Oggetto: **[ID\_VIP 5734] VENOSA (PZ) – MONTEMILONE:** impianto eolico costituito da 7 aerogeneratori e relative opere di connessione, per una potenza complessiva di 42,7 MW, da realizzarsi nel Comune di Venosa (PZ), con cabina di consegna da realizzarsi nel Comune di Montemilone (PZ).

Procedura: Valutazione di Impatto Ambientale nell'ambito del Provvedimento unico ambientale, ai sensi dell'art. 27 del D.Lgs. 152/2006 e ss.mm.ii.

Parere tecnico istruttorio della Soprintendenza speciale per il PNRR.

Dall'elaborato integrativo denominato (TAV 20.1\_Carta dell'intervisibilità degli aerogeneratori di progetto) si evincono le seguenti criticità:

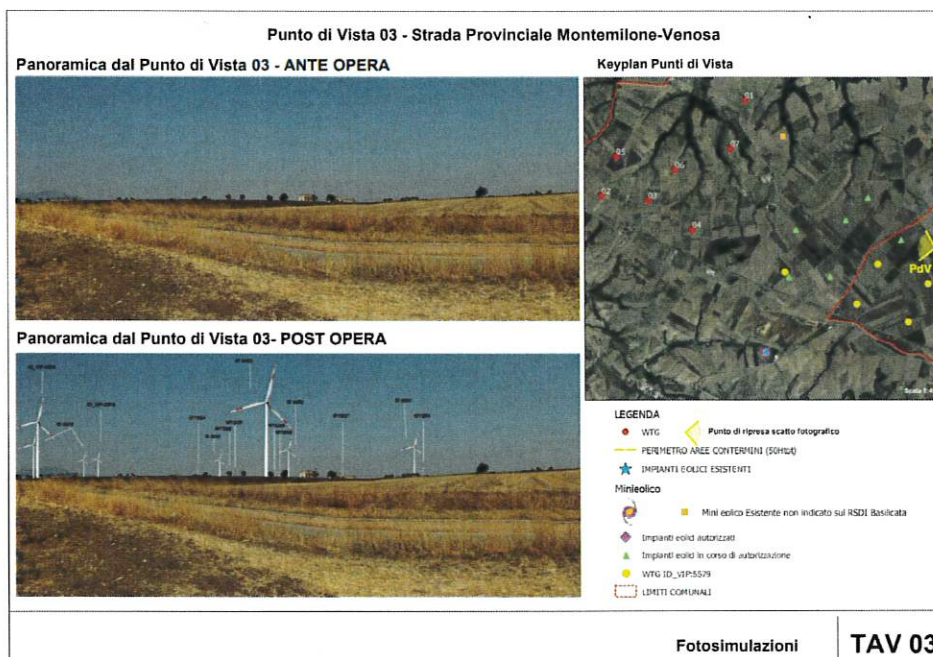
- L'impianto eolico di progetto risulta quasi interamente visibile dai seguenti territori comunali: Basilicata: Venosa, Montemilone, Lavello; risulta invece solo parzialmente visibile dai seguenti territori comunali: Basilicata: Melfi, Rapolla, Maschito, Palazzo San Gervasio.

Punto di Vista 08 - Masseria Iannuzzo - Lavello

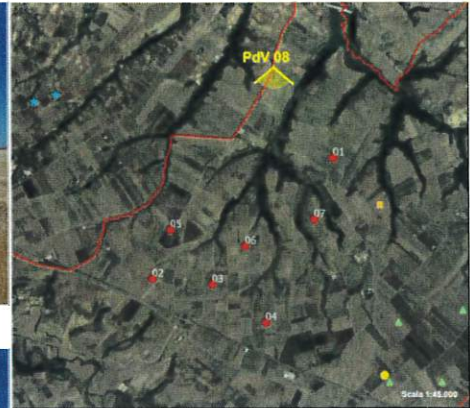
- dal bene architettonico **Masseria Iannuzzo** (in Lavello) sono visibili n.7 aerogeneratori di progetto. Anche in questo caso la mancata rappresentazione degli altri impianti eolici di grande generazione (ID VIP 5955, ID VIP 5136, ID VIP 5552, ID VIP 6033) non consente la valutazione delle eventuali interferenze con gli ulteriori aerogeneratori appartenenti ai suddetti impianti;

Punto di Vista 11- Strada Provinciale Montemilone-Venosa - limite urbano del comune di Montemilone

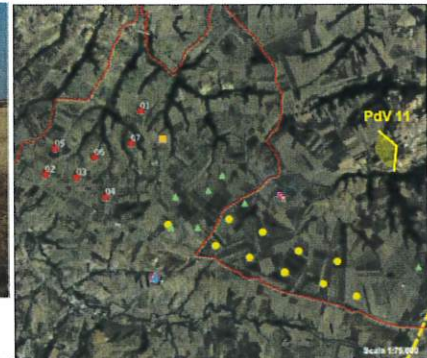
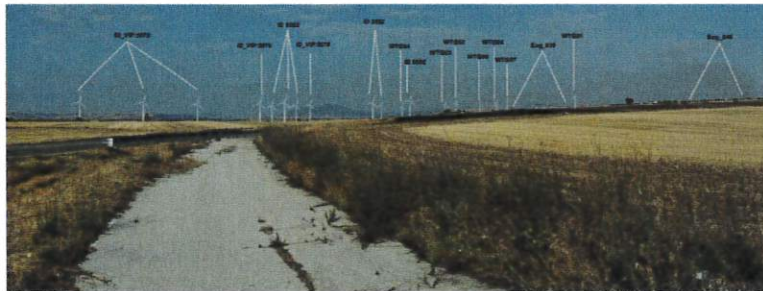
- dalla strada provinciale Montemilone – Venosa, al limite urbano del Comune di Montemilone, sono visibili n.7 aerogeneratori di progetto. Anche in questo caso la mancata rappresentazione degli altri impianti eolici di grande generazione (ID VIP 5955, ID VIP 5136, ID VIP 5552, VIP 6033) non consente la valutazione delle eventuali interferenze con gli ulteriori aerogeneratori appartenenti ai suddetti impianti;

PPR Basilicata: Quadro conoscitivo

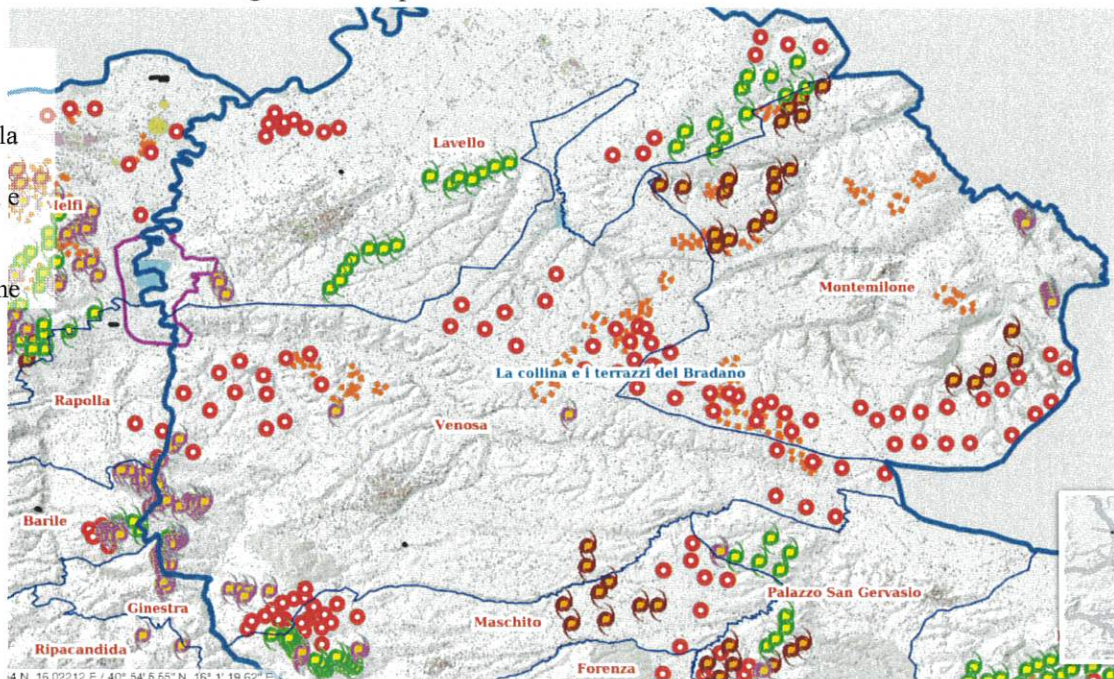
**RILEVATO** che, in merito all'indicazione degli interventi collaterali a quello in esame già programmati ed autorizzati per la stessa area, ovvero in itinere (solo quelli che abbiano una rilevanza tale da costituire insieme all'intervento in esame un impatto paesaggistico non accettabile), sono censibili gli impianti così come rappresentati nell'immagine sotto riportata:

L'area risulta notevolmente interessata dalla presenza di aerogeneratori e impianti FER quasi in sovrapposizione

Elaborazione cartografica GIS a cura della SS PNRR, relativa all'area di progetto (ai sensi della lettera c-quater del c.8, come da ultimo modificato, dell'art. 20, del D. Lgs. 199/2021).

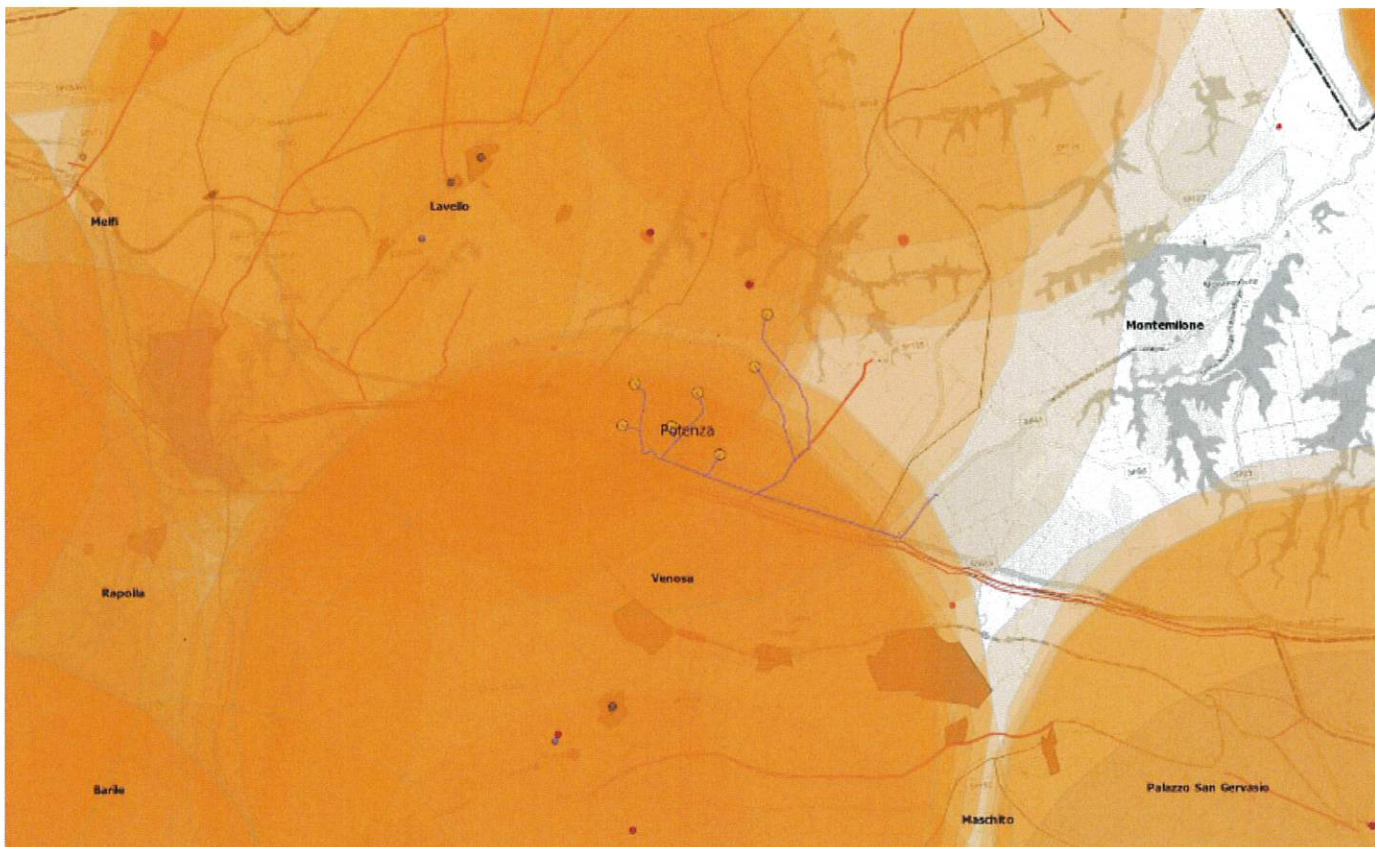
**CONSIDERATO** che, dalle verifiche condotte da questa Soprintendenza Speciale, ai sensi della lettera *c-quater* del c.8, come da ultimo modificato, dell'art. 20, del D. Lgs. 199/2021 sull'area del progetto in argomento, ricadente nei comuni di Venosa e Montemilone (PZ), è emerso come l'impianto presenti interferenze coi beni di seguito elencati:
